Saksnr.	PLAN-19/00219-30	Arkivsaksnr. 19/00818-27
Saksgang		Møtedato
Hovedutvalg plan og bygning		13.06.2022
Bystyret		16.06.2022

Saksframlegg

Sluttbehandling av detaljregulering for R-272 Nordholmen og Strandgata 18-26

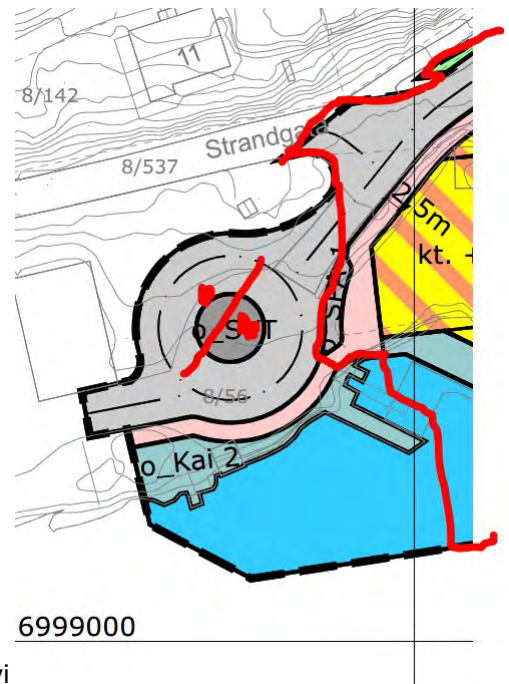
- **Kulturminner fra nyere tid:** I den planen som nå er lagt frem til vurdering har man sløffet det 8 etasjes høye høybygget mot vest. Vi vurderer dette som meget positivt.

- Det er lagt fram to alternativ reguleringsforslag. I alternativ 1 er det vist seks bygninger hvor det vestligste bygget på 5 etasjer har omtrent samme plassering som det tidligere foreslåtte høybygget. I alternativ 2 er antall bygninger redusert til fem, og det vestligste bygget er plassert noe lenger mot øst enn i alternativ 1. Vi vil sterkt rå til at man velger alternativ 2, blant annet fordi dette vil gi ei større buffersone mot sundbåtkaia enn alternativ 1.

- Vi tillater oss også å tilføye at rundkjøringa ned mot sundbåtkaia etter vår vurdering vil fremstå som et uheldig formelement. Vi vil derfor tilrå at den blir sløyfet.

- Til sist vil vi også sterkt tilrå at det gamle tradisjonelle venteskuret like vest for sundbåtkaia blir beholdt.
- **Konklusjon:** Innsigelse gitt i brev 17.11.2017 blir med dette trekt og planen kan for vår del egen-godkjennes.

- **Planfaglige merknader:** Merknadspunktet gir ikke behov for ytterligere endringer av reguleringsplanen.
- **Kulturminner fra nyere tid:** Plankonsulent og forslagsstiller kan ikke se at det foreligger tungtveiende argumenter, som tilsier at større avstand (buffersone) mellom sundbåtkaia og det vestligste, planlagte bygget skal ha betydning for kulturverdien i Sundbåt-anløp og omgivelser.

- Alternativ 2 vil (i motsetning til alternativ 1) ha en lekeplass plassert mellom planlagt fortau og nærmeste, planlagte bygget. Alternativ 2 har også større avstand mellom sundbåtkaia og første nybygg; og fremstår mot sundbåtkaia som mindre urbant enn alternativ 1.

- Begge alternativer har sine kvaliteter; men plankonsulent og forslagsstiller kan ikke se at det å lage en mindre urban situasjon ved sundbåtkaia (alternativ 2) ivaretar kulturverdiene i båtanløpet i høyere grad enn alternativ 1. Vi viser ellers til at anløpene på Nordlandet og Innlandet også fremstår nokså urbane med harde overflater og bygg i umiddelbar nærhet til anløpet. Dette gjelder især anløpet på Innlandet.

(Foto: Ingunn Mobæk, 03.06.22).

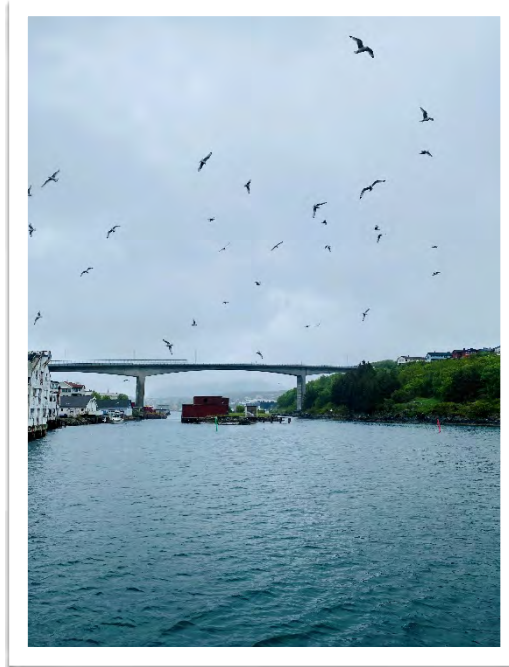
Gjennomføring av tiltaket vil medføre at reirplassene går tapt. Kommunedirektøren anbefaler derfor at rivningsarbeid og annen aktivitet som kan virke forstyrrende på fuglene gjennomføres utenom hekkeperioden. Anbefalingen er i tråd med naturmangfoldlovens §§ 11 og 12: kostnadene ved miljøforringelse skal bæres av tiltakshaver, samt miljøforsvarlige teknikker og driftsmetoder. Reguleringsbestemmelsene anbefales tilføyd følgende rekkefølgekrav:

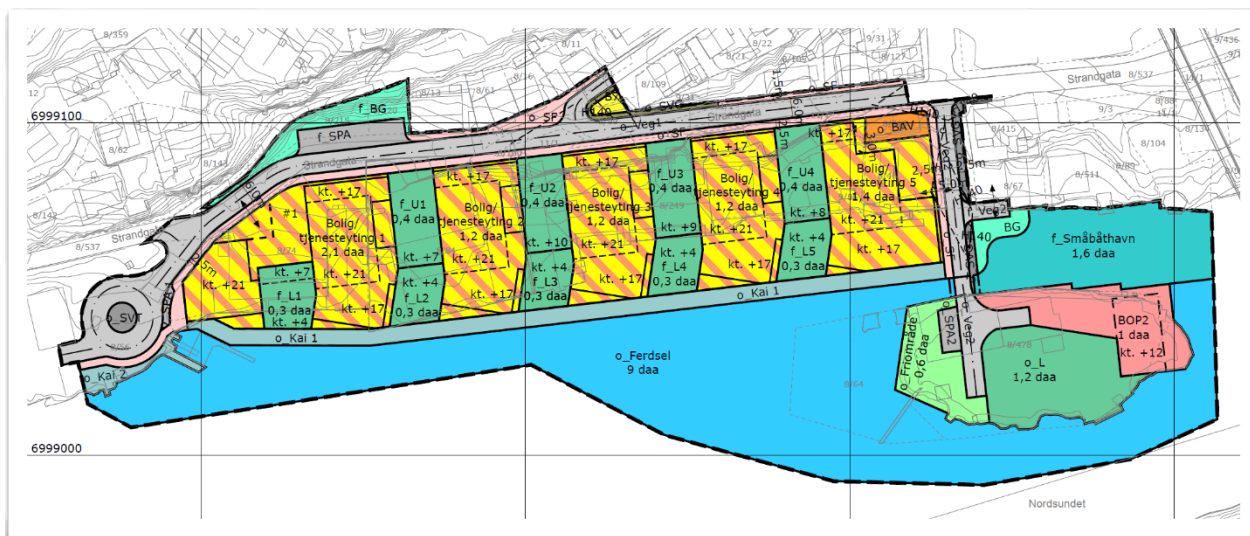
Å etablere krykkjehotell et sted i planområdet har ikke vært diskutert med plankonsulent og forslagsstiller, men kommunedirektøren mener at planen bør åpne for dette, siden alle reirplassene vil forsvinne med tiltaket. Detaljreguleringen åpner for at bebyggelsen langs Strandgata kan ha flate tak. Krykkjene bruker de samme reirplassene år etter år, og det antas at de vil forsøke å bygge reir i den nye bebyggelsen dersom utformingen gjør det mulig. Et kompenserende tiltak kan derfor være å tilby alternative hekkeplasser som gjør at de trekker vekk fra boligbebyggelsen.

Fagfolk må inn og vurdere egnet plassering, men et sted på Nordholmen anses å være et godt utgangspunkt, da dette vil komme minst i konflikt med boligbebyggelsen. Installasjonen/e behøver heller ikke være så kostnadskrevende. Bildet til høyre viser hvordan hotellet ble utformet i Tromsø (Foto: Dan Henrik Klausen/NRK). Fagekspertisen må også gjøre en vurdering av hvor mange reirplasser det vil være behov for. Det hadde vært en fordel om installasjonen/e blir etablert før hekkeperioden starter i rivningsåret, slik at fasilitetene er på plass når fuglene ankommer hekkeplassen. Eksisterende reir kan flyttes på høsten og plasseres på de nye installasjonene, slik at det er lettere for fuglene å akseptere og ta i bruk de nye plassene.

Med bakgrunn i det ovennevnte stilles det krav til at det ved søknad om rammetillatelse skal foreligge en vurdering av mulig fuglehotell, omfang/hvor mange det vil være behov for, samt plassering. Kravet stilles med hjemmel i naturmangfoldloven § 11: Tiltakshaver skal dekke kostnadene ved å hindre eller begrense skade på naturmangfoldet tiltaket volder, dersom dette ikke er urimelig ut fra tiltakets og skadens karakter.

Plankart alternativ 2.

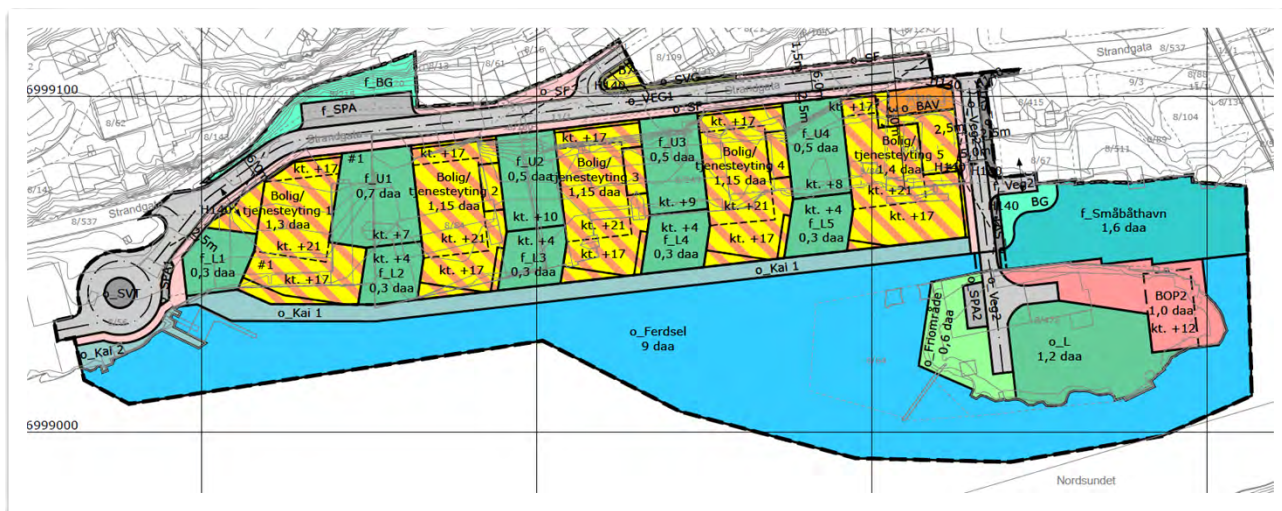
Kommunedirektøren tilrår at man går inn for alternativ 2, med bakgrunn i at det vil gi større avstand, og mer lys og luft mellom blokkene. Det betyr også mer sol til mellomrommene og til balkonger og leiligheter. Noe som gir bedre livskvalitet for de som skal bo i leilighetene.

Alternativ 2 vil også gi mindre belastning i området for eksisterende beboere i form av mindre trafikk til og fra området. Det blir også større avstand mellom blokkene, noe som vil gi bredere siktlinjer til sjøen for de som bor bak utbyggingen.
